『PG-R1CK15 添付マニュアル』の記述への訂正・追加事項

平成 17 年 12 月 富士通株式会社

- 1. TX150 ラックマウント変換機構 取扱説明書 (B7FY-0901-01) への訂正
 - 1. 本製品は、PRIMERGY TX150 及び PRIMERGY TX150S2、PRIMERGY TX150S4、TX150FT S4 に適用します。取扱説明書内に表記されている TX150 を TX150/TX150S2/TX150S4/TX150FT S4 と読み替えてください。
 - 2. 2.本製品に添付されている「梱包物一覧」に記載されております下記記述について内容を変更致しますのでご注意願います。

1.本製品の梱包物

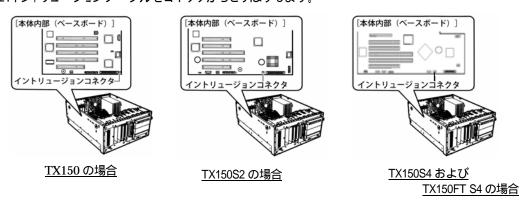
装置ロゴラベル∶1 枚 (TX150 用)	装置ロゴラベル:1 枚 (TX150 S2 用)	装置ロゴラベル:1 枚 (TX150 S4 用)
TX150	TX150 S2	TX150 S4
装置ロゴラベル∶1 枚 (TX150FT S4 用)	FT 識別ラベル∶1 枚 (FT1 用)	FT 識別ラベル∶1 枚 (FT2 用)
TX150FT S4	FT1	FT2
ペア識別ラベル∶1 枚	無地ラベル∶1 枚	
ペア番号記入欄

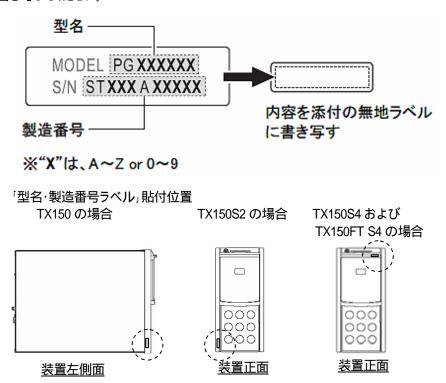
3. 取扱説明書(B7FY-0901)の「2.13 ラックフロントカバーの取り付け」の作業をした後に

次の(1)から(4)を必ず行ってください。

(1) サーバ本体に貼付されている、「型名・製造番号ラベル」の内容を、添付の無地ラベルに書き写してください。

(2) 本製品に「型名・製造番号ラベル」を貼付します。 「型名・製造番号ラベル」の内容を書き写した添付の無地ラベルを図のように貼り付けて下さい。

(3)本製品に添付の装置ロゴラベルを貼ります。 本体装置を確認し、正しい装置ロゴラベルを貼ります。 図のように貼り付けて下さい。

(4).TX150FT S4の場合、添付のFT 識別ラベル及びペア識別ラベルを図のように貼り付けて下さい。また、ペア識別ラベルはTX150FT S4本体に添付されている「はじめにお読みください」の ペア識別ラベルへの記入 を参照して内容を記入してください。

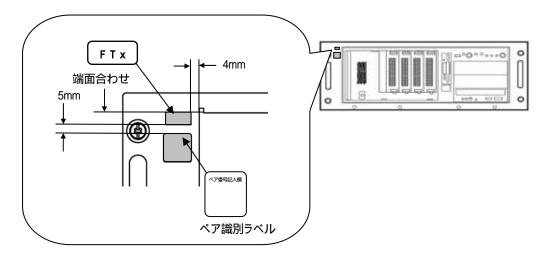
4. 取扱説明書(B7FY-0901-01)の「2.14 サーバ本体のラックへの搭載」で、TX150FT S4本体をラックへ搭載する際は、下図にありますように、上から FT1,FT2 の順に搭載してください。FT1 と FT2 の識別は、本体正面 左上のラベルで確認してください。
